REV	DESCRIPTION	DRAWN	APPR	DATE
IR	Initial Registration	Y.H.SON	J.B.KIL	2004.06.21.
1	[설변No.연구2005-001] 도금 두께 변경	Y.H.SON	J.B.KIL	2005.01.12.
2	[설변No.연구2005-104] 신뢰성 향상	I.C.KIM	I.H.YU	2005.05.03.
3	[설변No.연구2005-149] 도면 표준화 작업 (널링부 변경)	C.L.CHOI	I.H.YU	2005.06.14.
4	[설변No.연구2005-211] 업체요구 (널링 부위 간격 표준화, 라운드 추가)	E.H.KIM	C.L.CHOI	2005.09.05.
5	[설변No.200906-0001] 업체요구 (FERRULE 삭제)	E.H.KIM	S.J.YOUN	2009.06.01.
6	[설변No.201001-0014] 표준화 (조립도 및 부품도 치수 오기 변경)	I.C.KIM	Y.H.CHOI	2010.01.18.
7	[설변No.201204-0003] 기타 (쇼트방지 홈 추가)	I.C.KIM	J.H.YOUN	2012.04.10.
8	[설변No.201311-0005] 업체요구 (CONTACT 구성 삭제)	E.H.KIM	I.C.KIM	2013.11.14.
9	[설변No.201507-0025] BeCu C17300에서 BeCu C17200으로 재질 변경	H.J.LEE	I.C.KIM	2015.07.24.

TITLE SMB50 CABLE PS RG316 (SMB S/T FEMALE)

A4 | DWG NO. CN00187-7/1 | REVISION 9 | SHEET 1 of 1

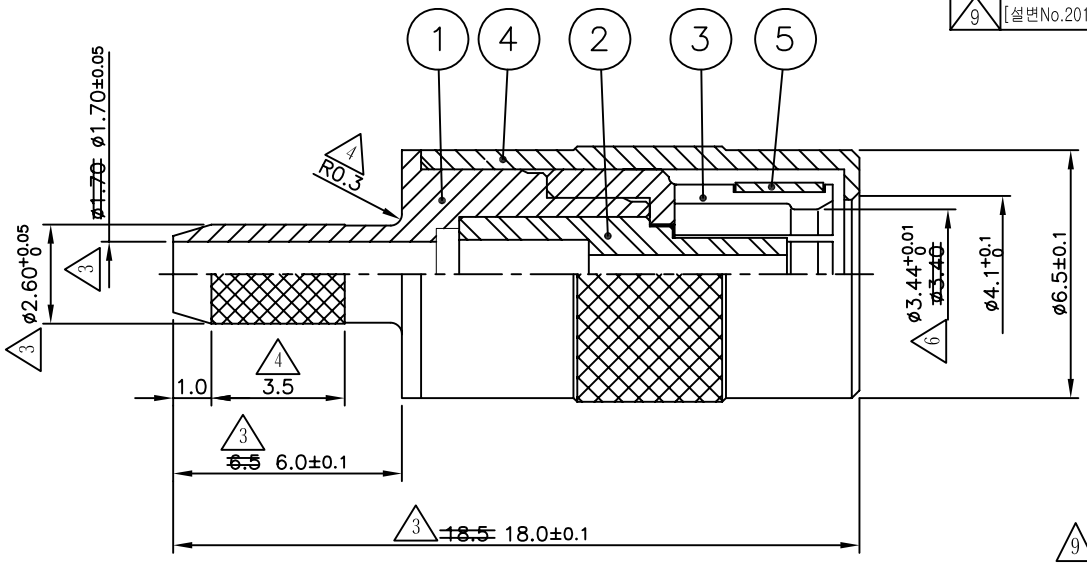
NO.	DESCRIPTION	Q'TY	MATERIAL	PLATING	CODE
9	5	SPRING RING	1	BeCu C17200	Copper Plate	DSR00009-5/1
2 1	4	CAP	1	MBsBD C3604BD-F	Nickel Plate 5㎛	DCU00033-5/1
3 2 1	3	JACK	1	MBsBD C3604BD-F	Nickel Plate 5㎛	DJA00028-5/1
	2	INSULATOR	1	PTFE		DIN00339-N/1
5	~~3~~	~~FERRULE~~	~~1~~	~~MBsBD C3604BD-F~~	~~Nickel Plate 2~3㎛~~	~~DFE00034-5/1~~
8 1	~~2~~	~~CONTACT~~	~~1~~	~~MBsBD C3604BD-F~~	~~Gold Plate 0.4㎛~~	~~DCT00348-5/1~~
7 2 1	1	BODY	1	MBsBD C3604BD-F	Nickel Plate 5㎛	DBD00484-5/1
